荆东安置房及周边附属配套工程（安置房）建筑方案设计 方案变更

建设单位：三明市三元区城市建设投资有限责任公司
设计单位：福建一建集团有限公司

7#楼一层平面图

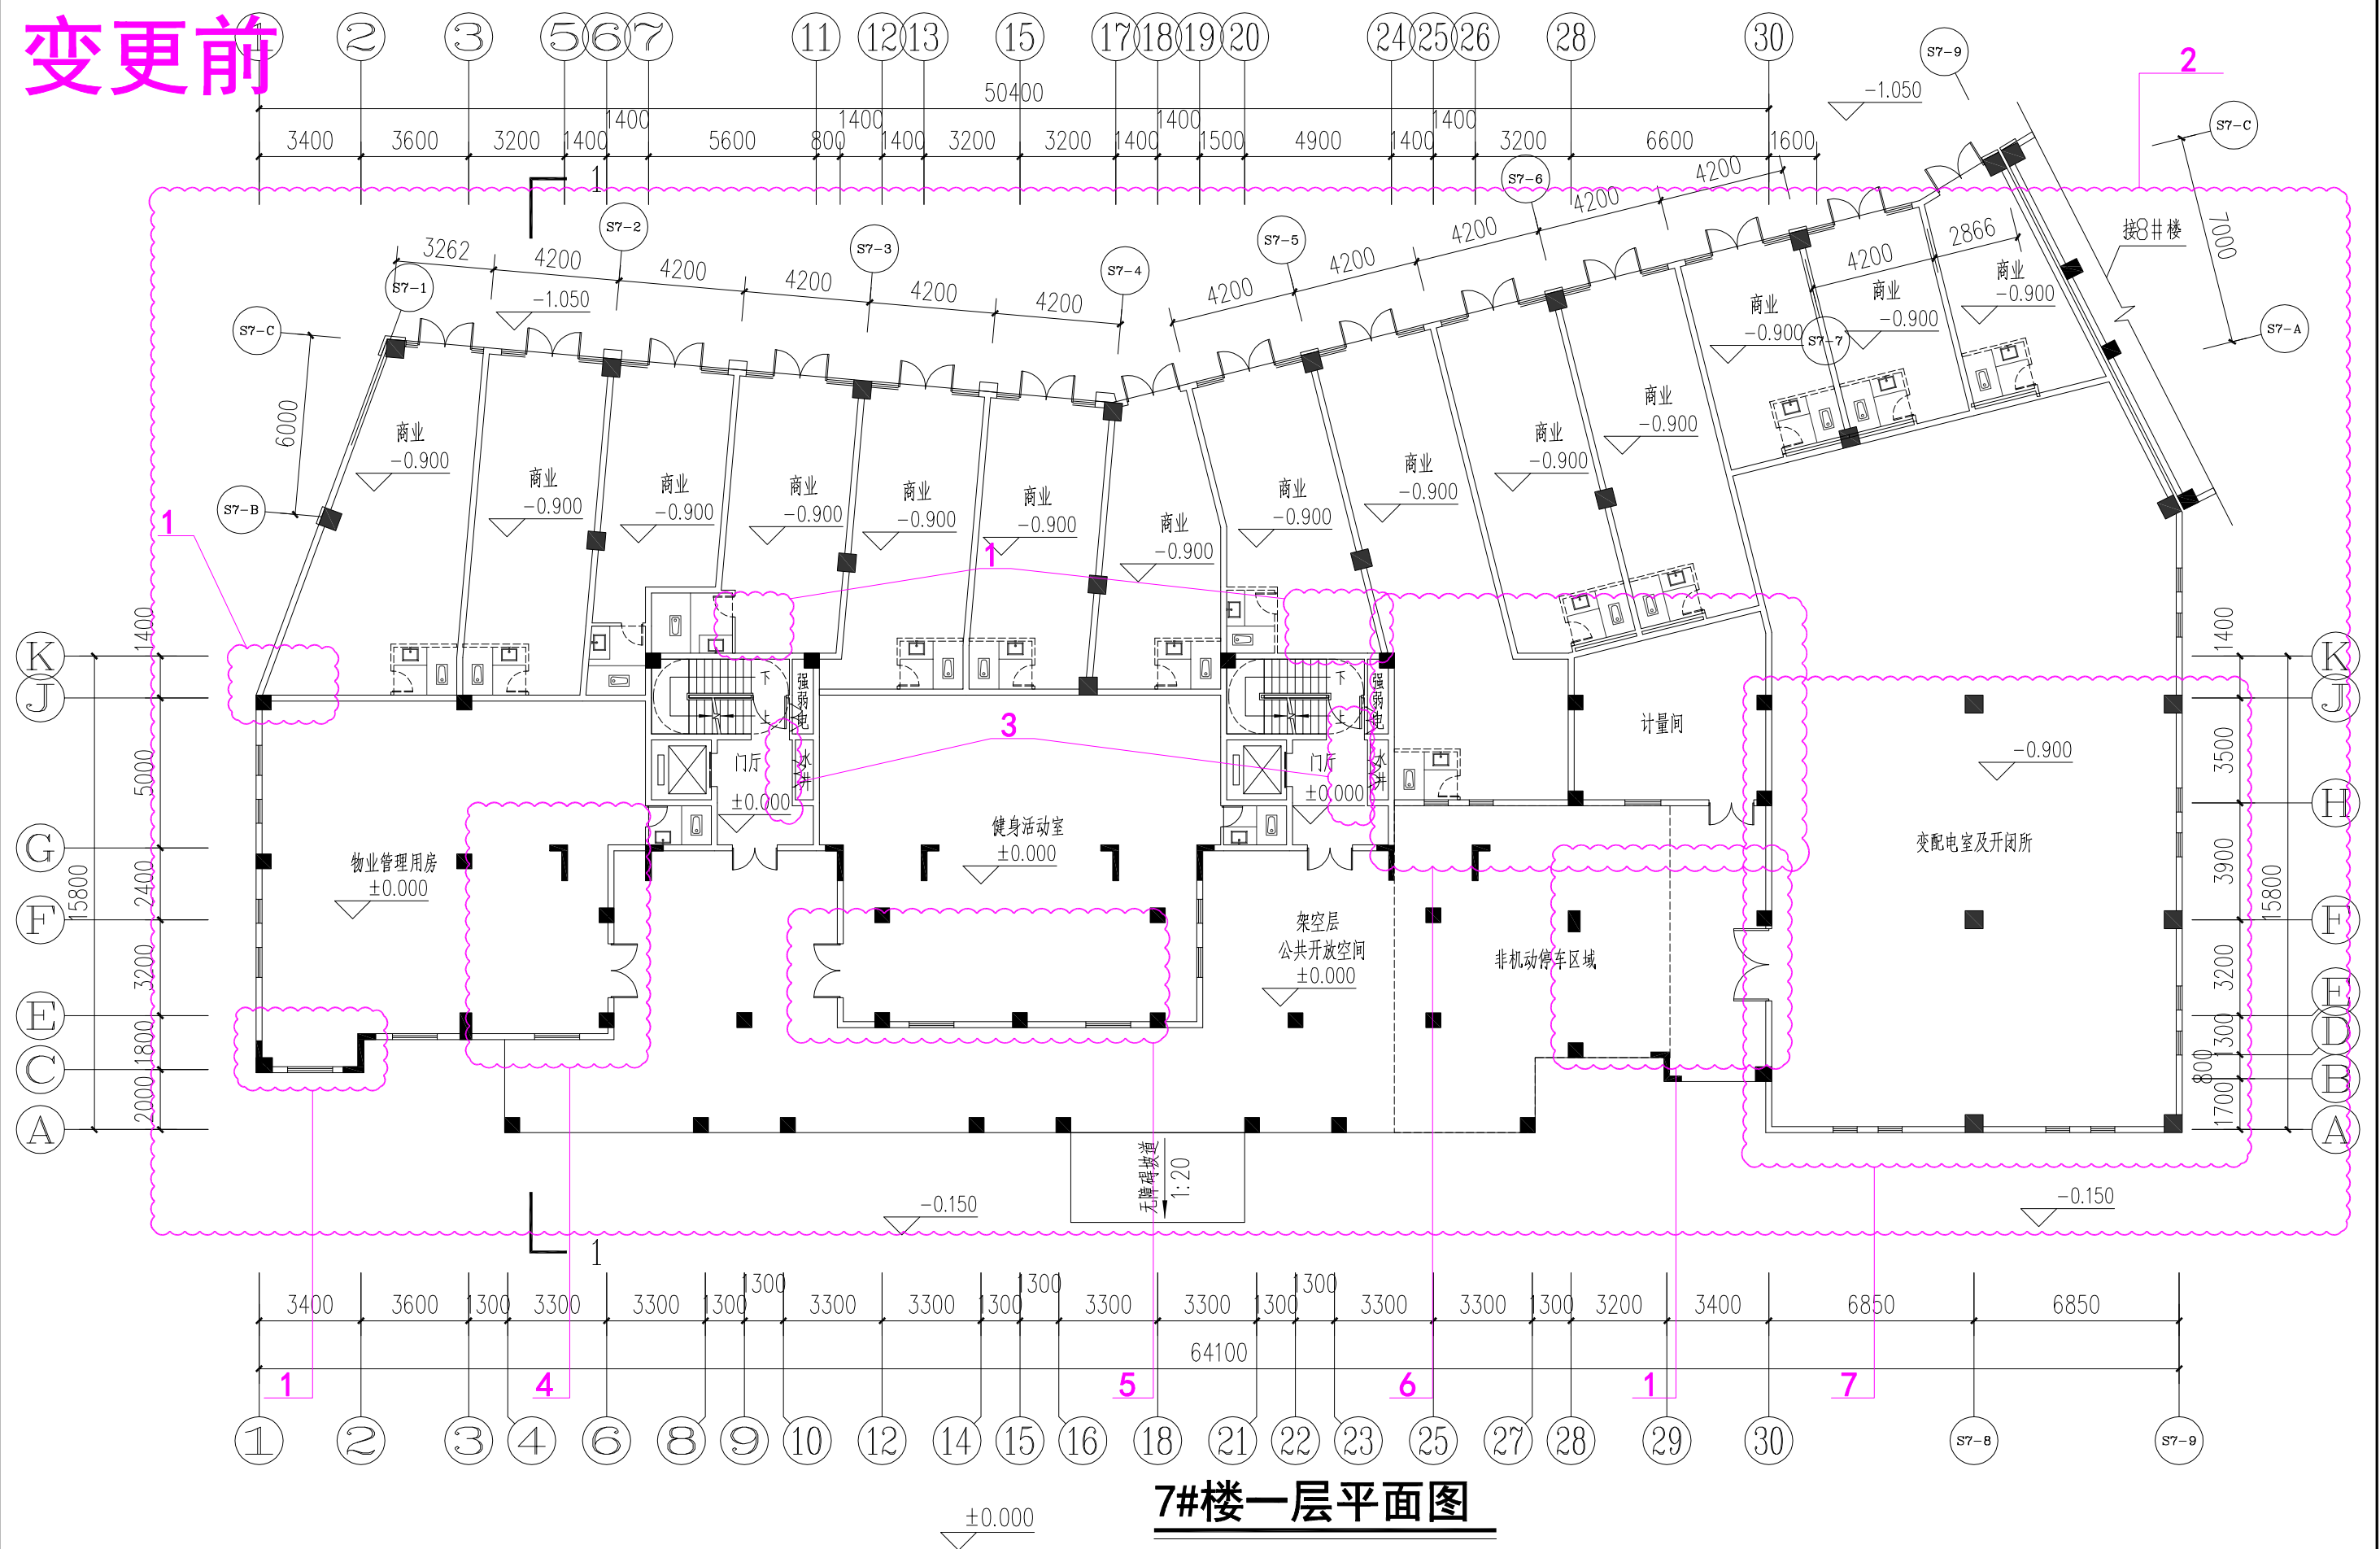
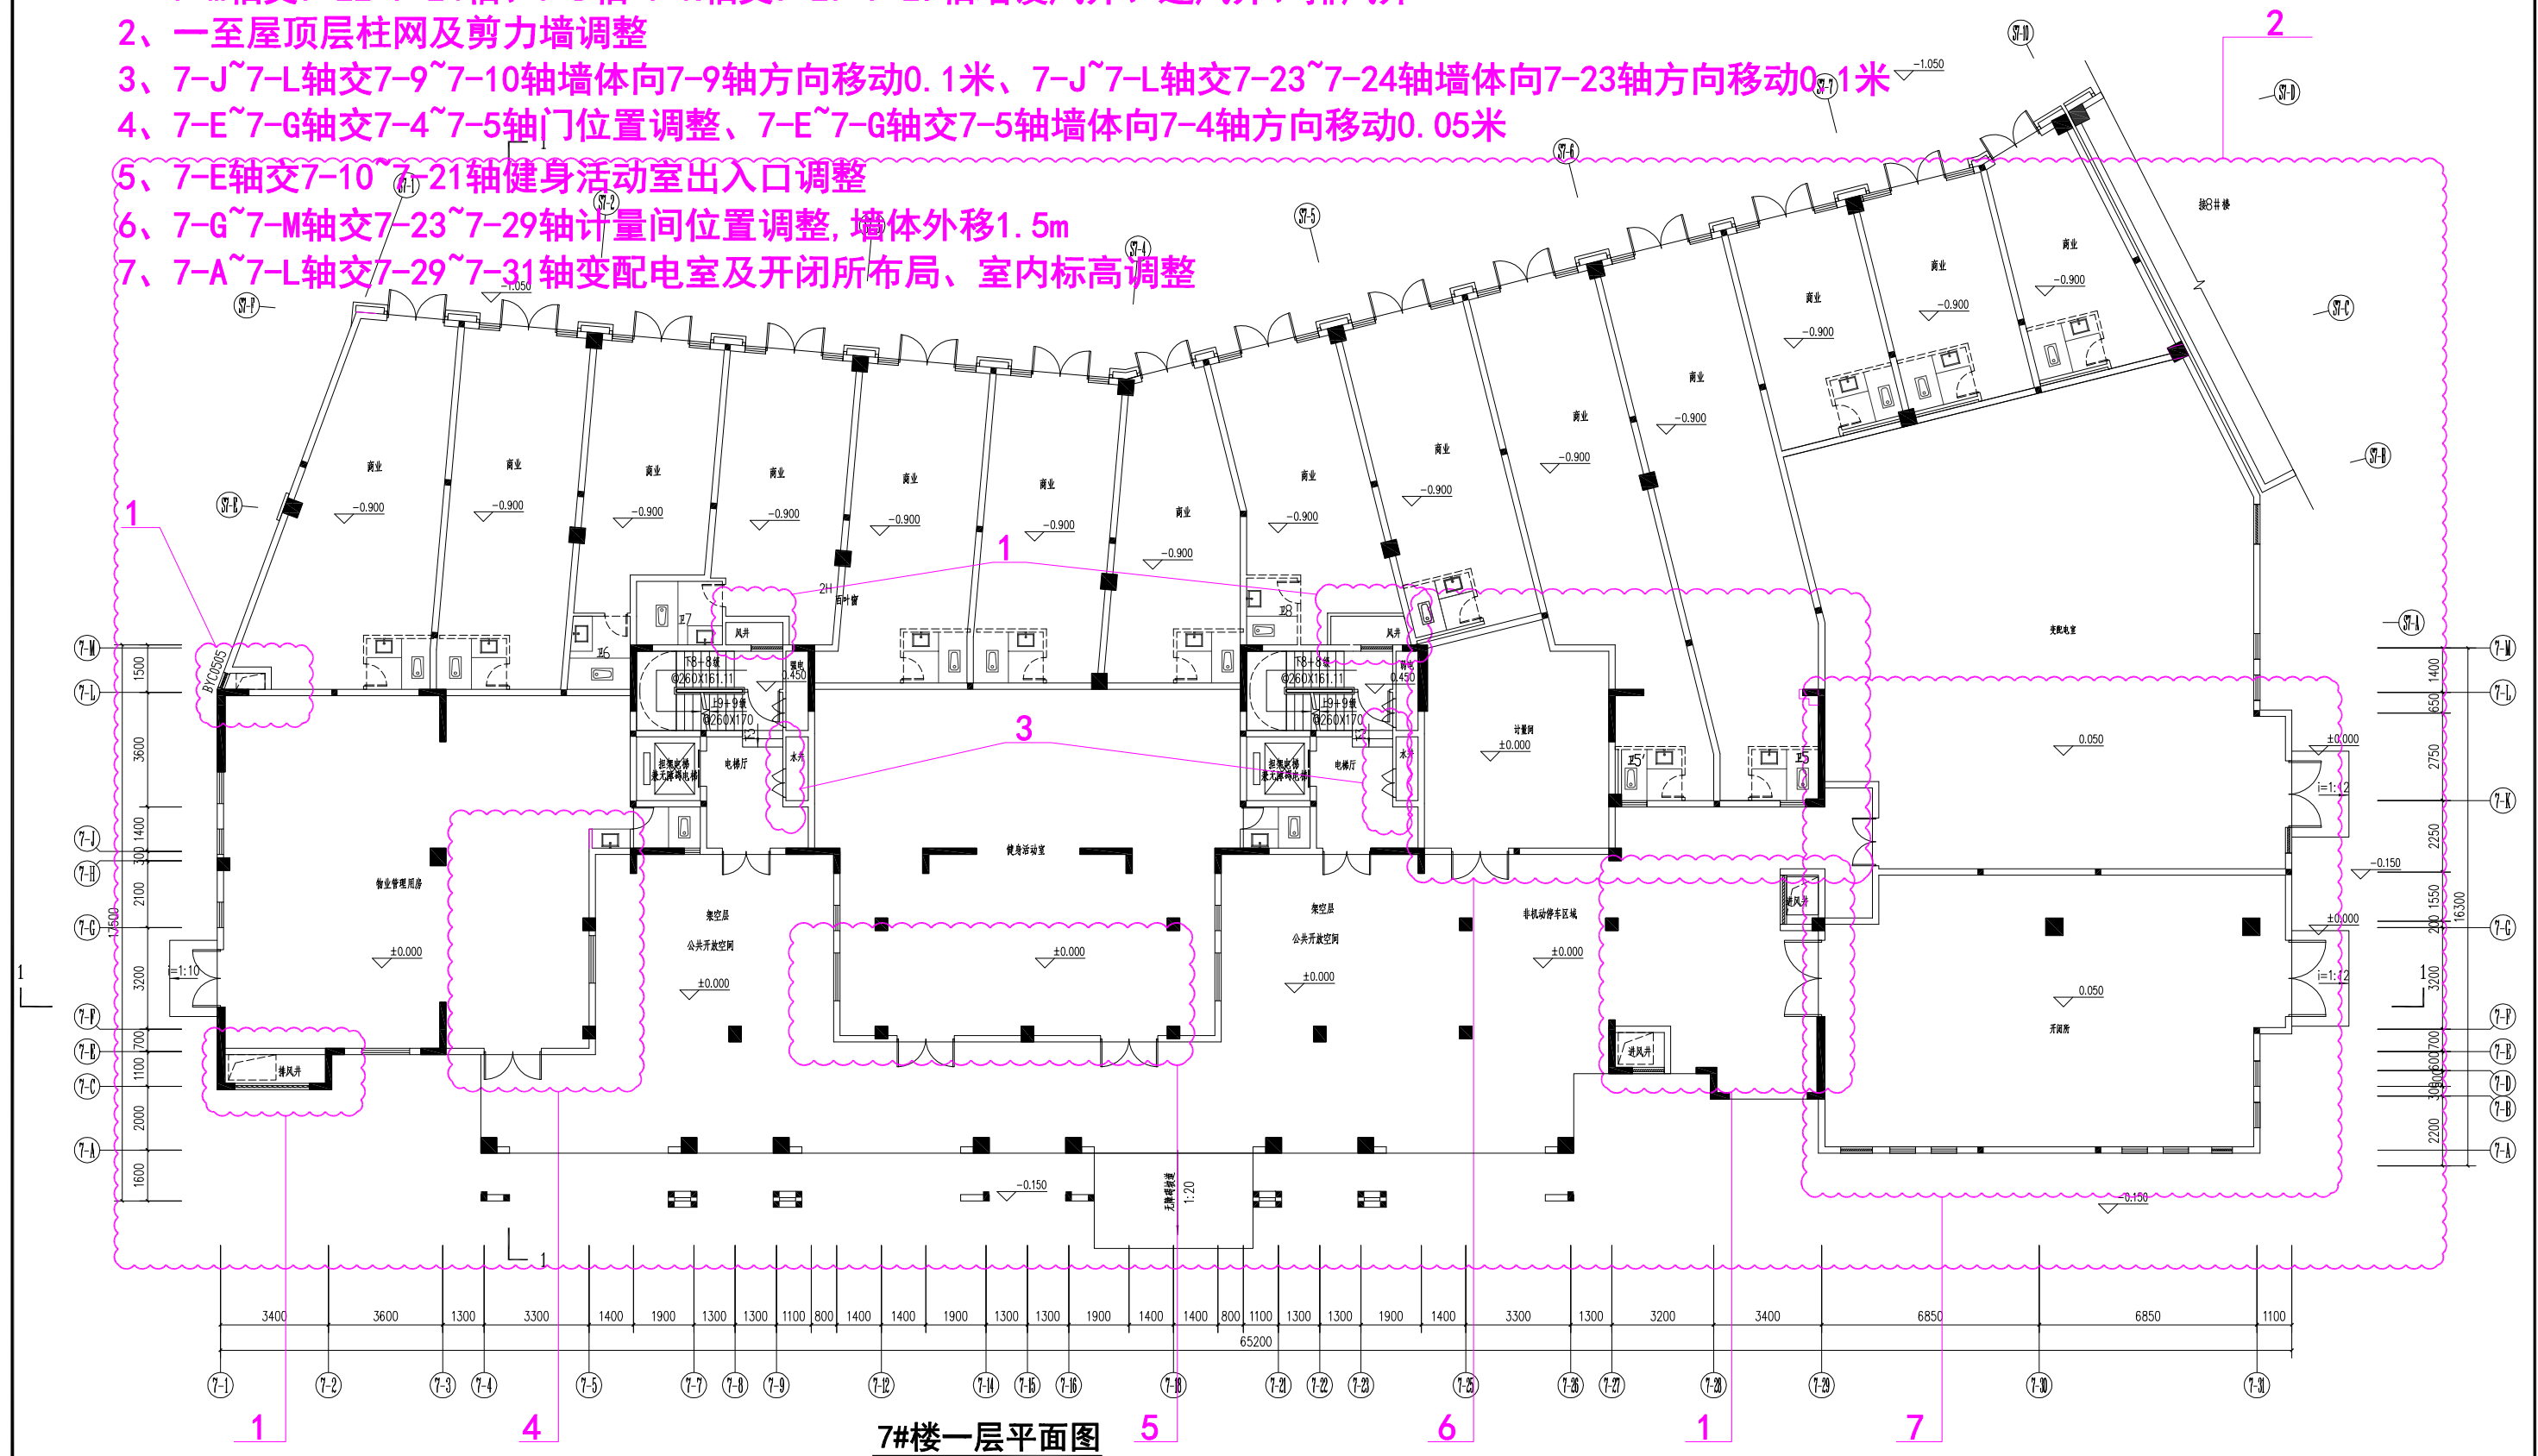
- 1、7-C~7-E轴交7-1~7-2轴、7-L~7-M轴交7-1~7-2轴、7-M轴交7-7~7-9轴、7-M轴交7-22~7-24轴、7-D轴~7-K轴交7-27~7-29轴增设风井、进风井、排风井
- 2、一至屋顶层柱网及剪力墙调整
- 3、7-J~7-L轴交7-9~7-10轴墙体向7-9轴方向移动0.1米、7-J~7-L轴交7-23~7-24轴墙体向7-23轴方向移动0.1米
- 4、7-E~7-G轴交7-4~7-5轴门位置调整、7-E~7-G轴交7-5轴墙体向7-4轴方向移动0.05米
- 5、7-E轴交7-10~7-21轴健身活动室出入口调整
- 6、7-G~7-M轴交7-23~7-29轴计量间位置调整, 墙体外移1.5m
- 7、7-A~7-L轴交7-29~7-31轴变配电室及开闭所布局、室内标高调整

7#楼二层平面图

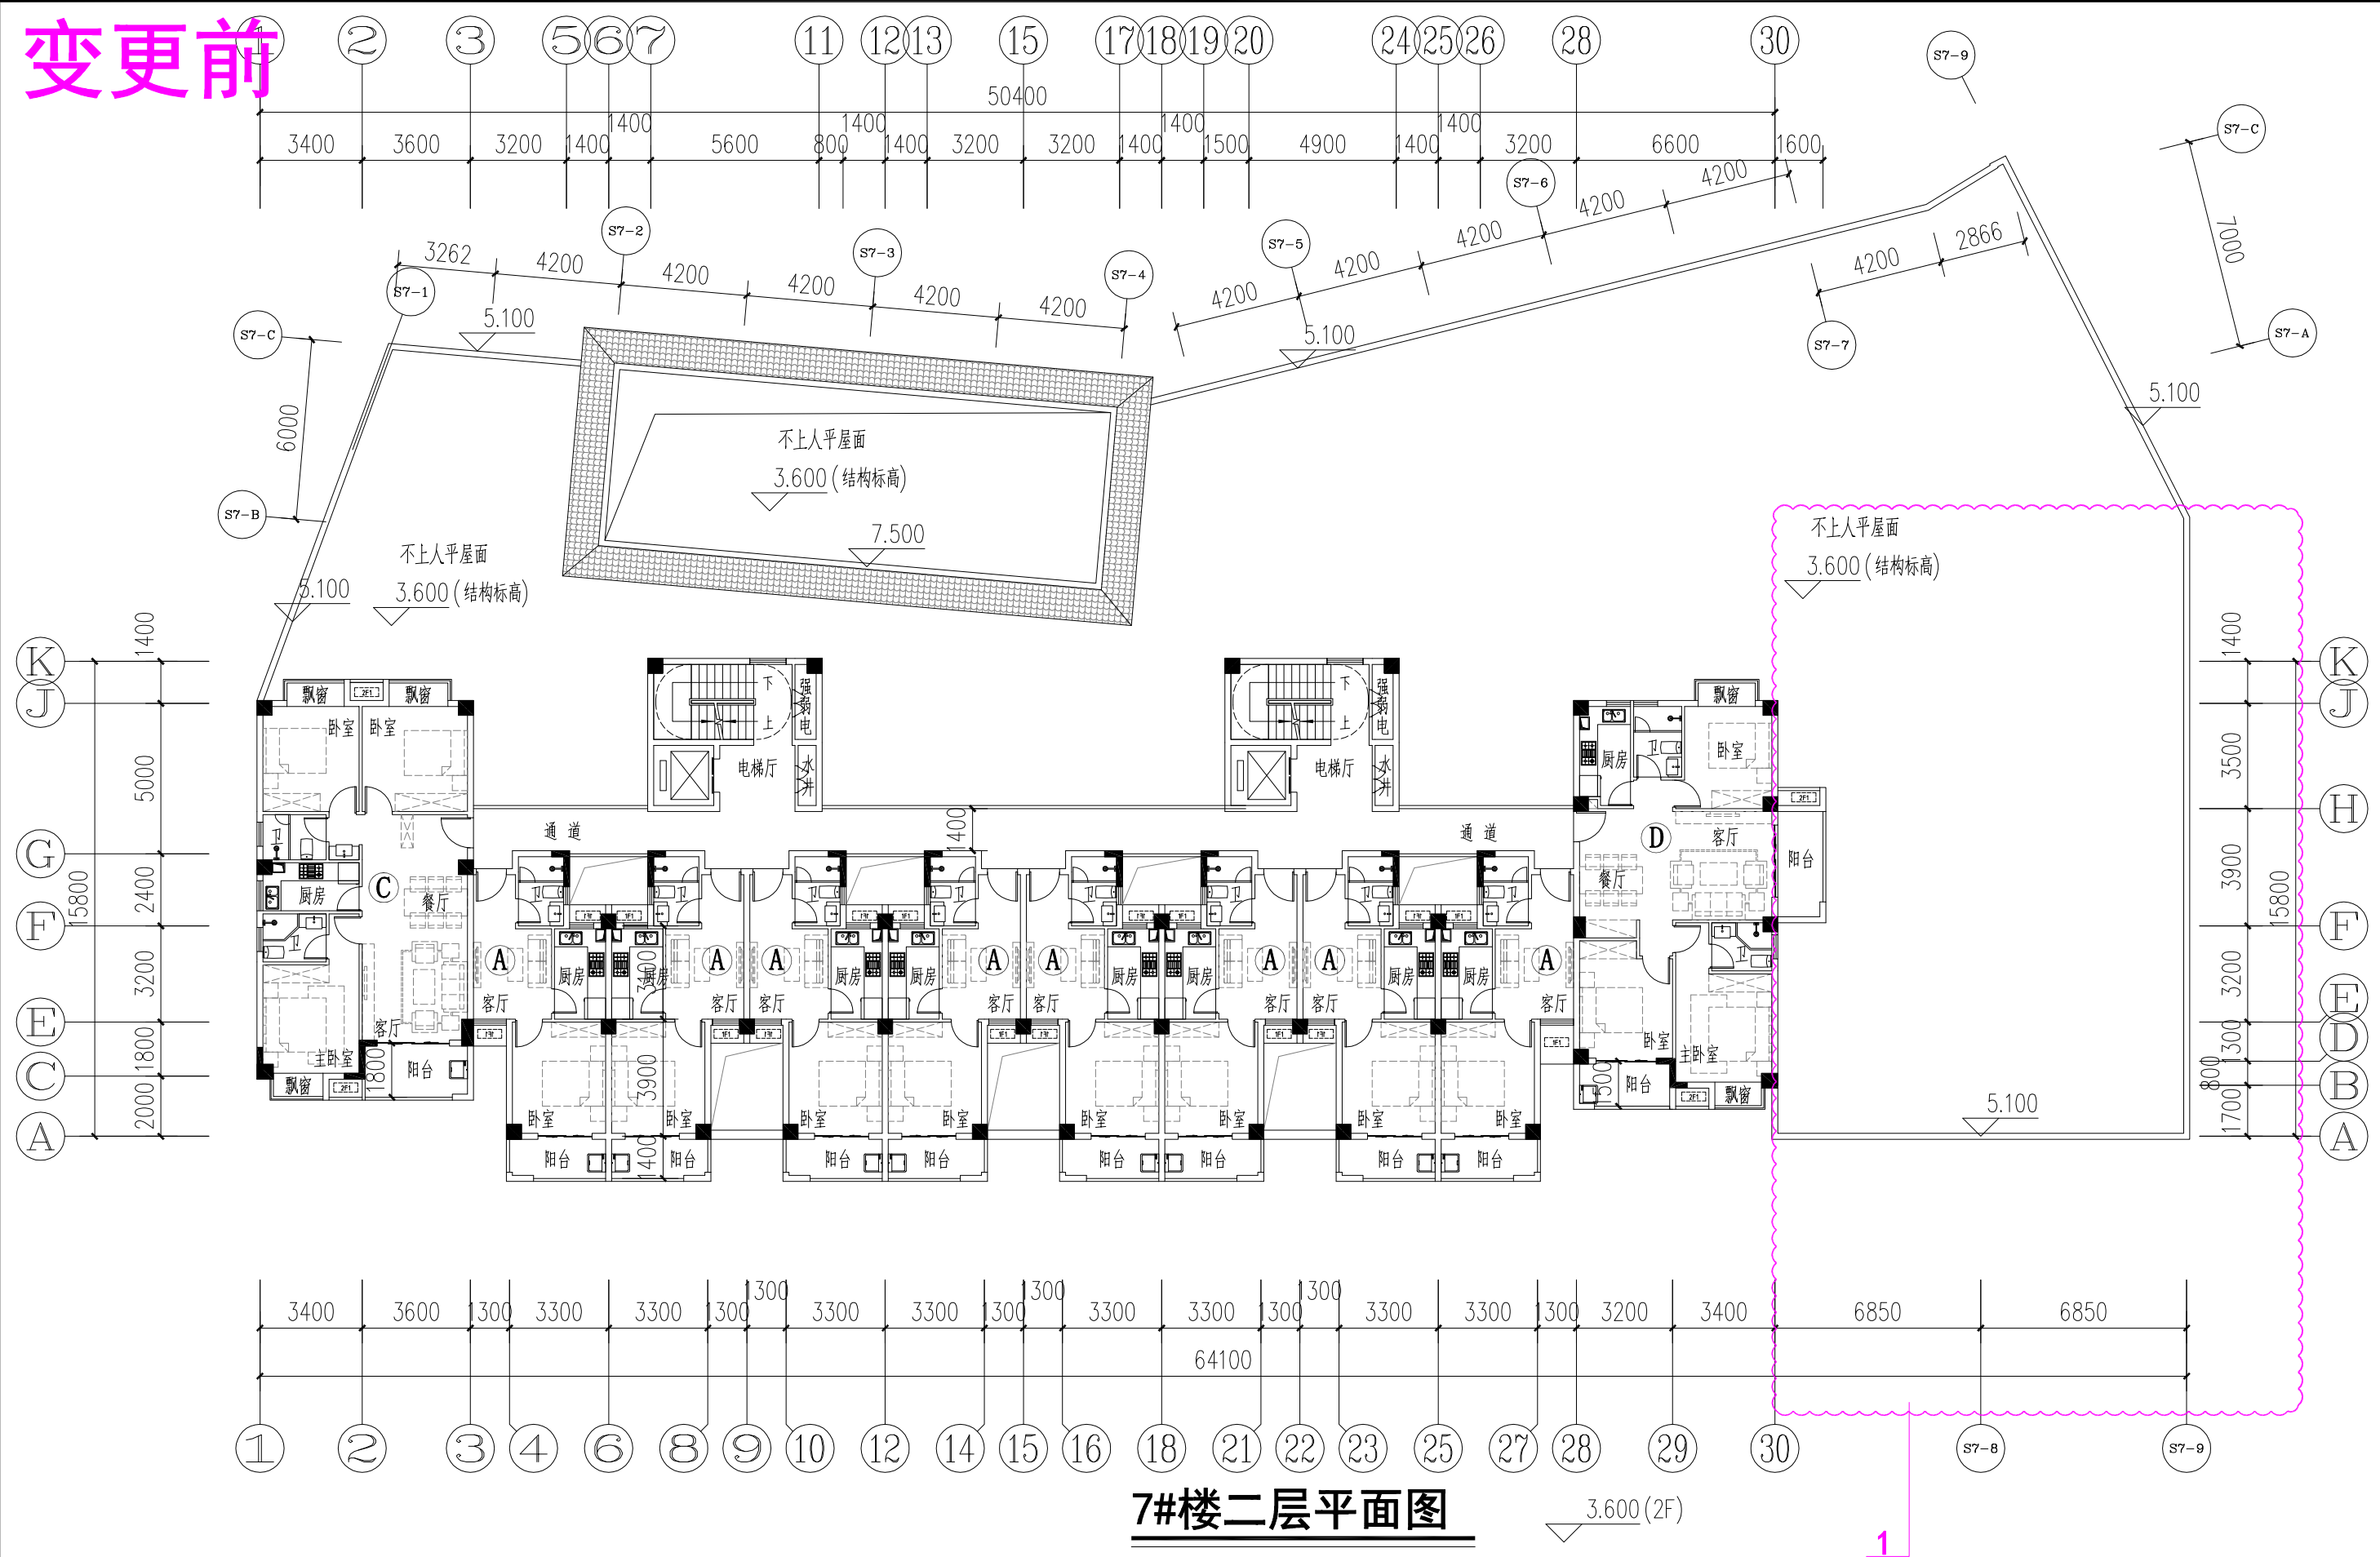
1、变配电室及开闭屋顶标高调整
